**Avis de la Mission Régionale  
d'Autorité environnementale  
Provence-Alpes-Côte d'Azur  
sur le projet de centrale photovoltaïque au sol  
au lieu-dit "Chanenc" à Jausiers (04)**

n° Garance – 2020 – 2734 et 2735

n° MRAe – 2020APPACA60

Figure 3: plan de masse - dossier demande de permis de construire

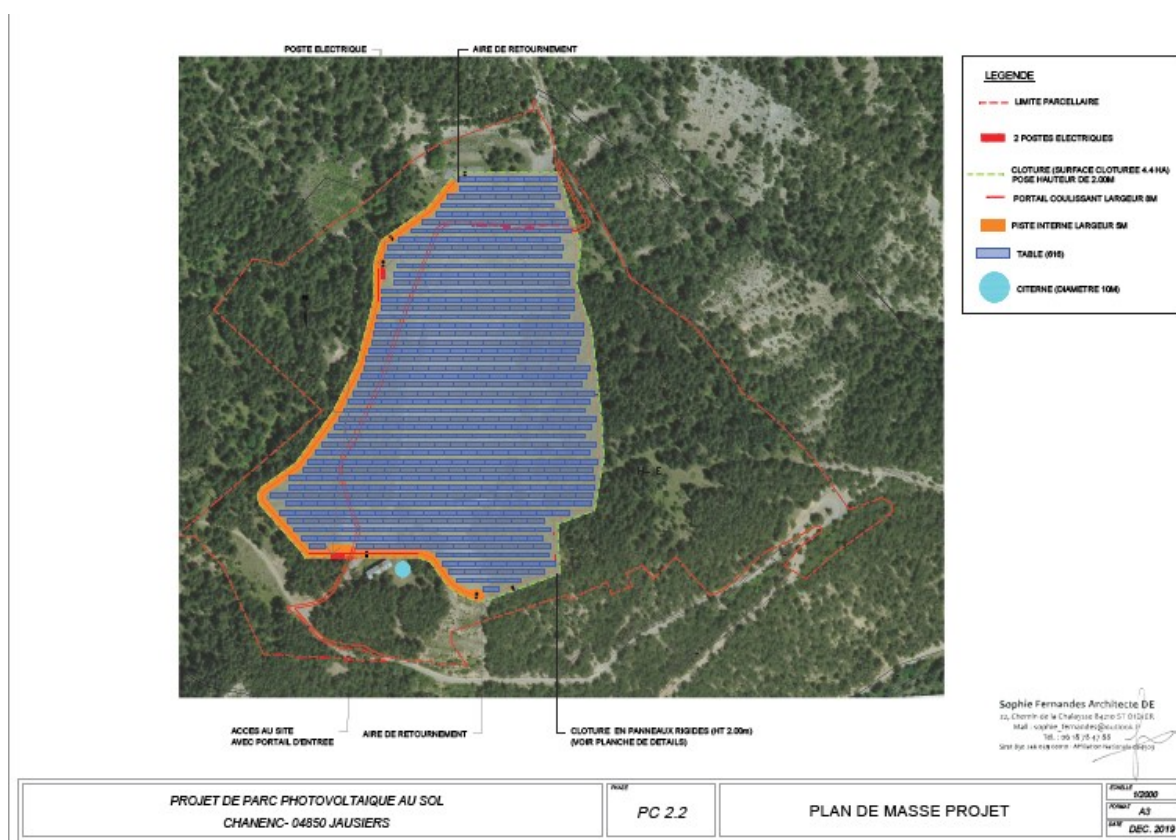
- les informations relatives à la présentation du projet et aux données techniques sont dispersées dans les différents documents, certaines se trouvant dans le dossier de permis de construire (PC), d'autres dans l'EIE. Pour exemple, le plan de masse du projet avec son implantation (figure 3) n'est pas présenté dans l'EIE et le résumé non technique, mais se trouve dans la demande de PC ;

Figure 7: localisation des mesures - source : étude d'impact

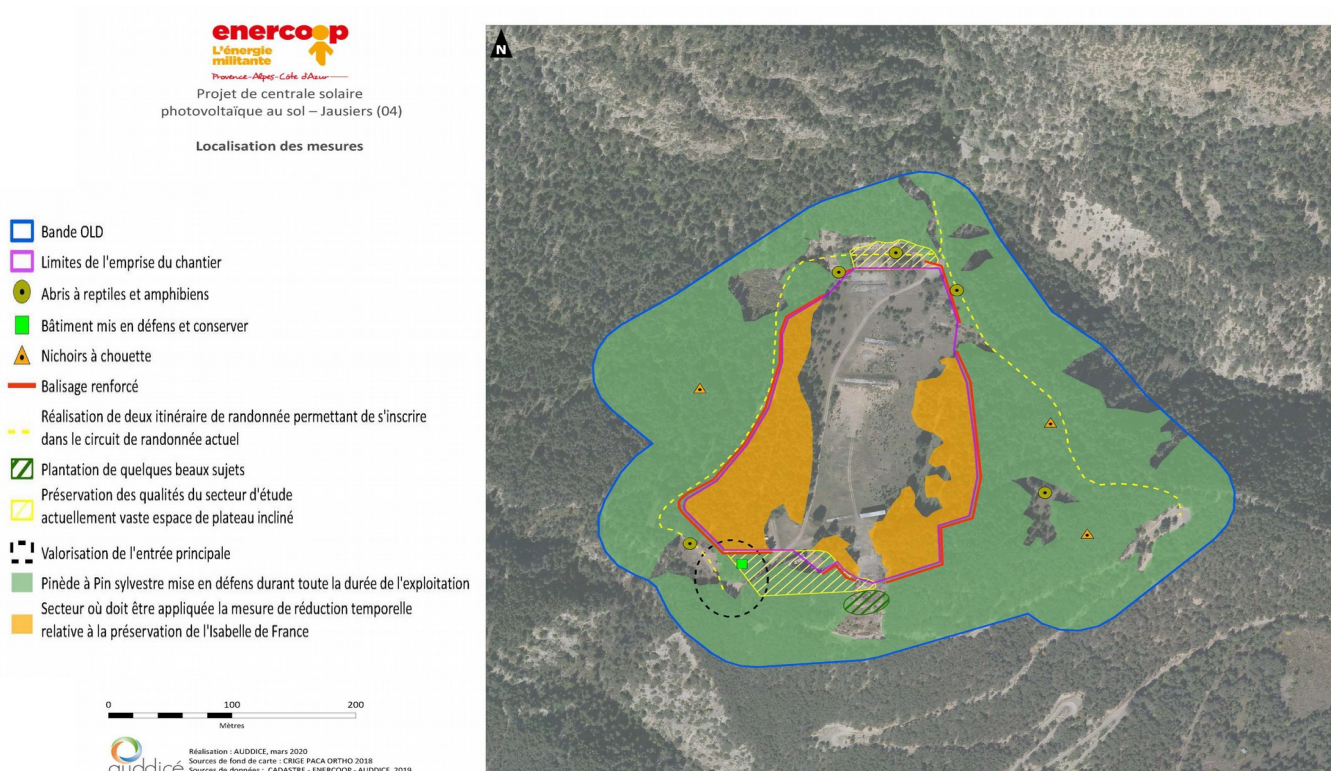
Les mesures ERC proposées sont insuffisamment détaillées et manquent d'opérationnalité pour démontrer leur efficacité : plantations paysagères au sud du projet et installation de panneau signalétique à l'entrée du site. De plus, la carte de localisation des mesures en identifie certaines qui ne sont pas détaillées de façon concrète et financées : « *bâtiment mis en défens et conserver, valorisation de l'entrée principale, préservation des qualités du secteur d'étude actuellement vaste espace de plateau incliné, création d'itinéraires piétons* ». Enfin, la mesure de mise en défens de la pinède à Pin sylvestre, située tout autour du parc et durant toute la durée de l'exploitation, se trouvera impactée par les OLD applicables. La frange boisée n'aura dès lors plus le même impact en termes de limitation des visibilitées aux différentes échelles.
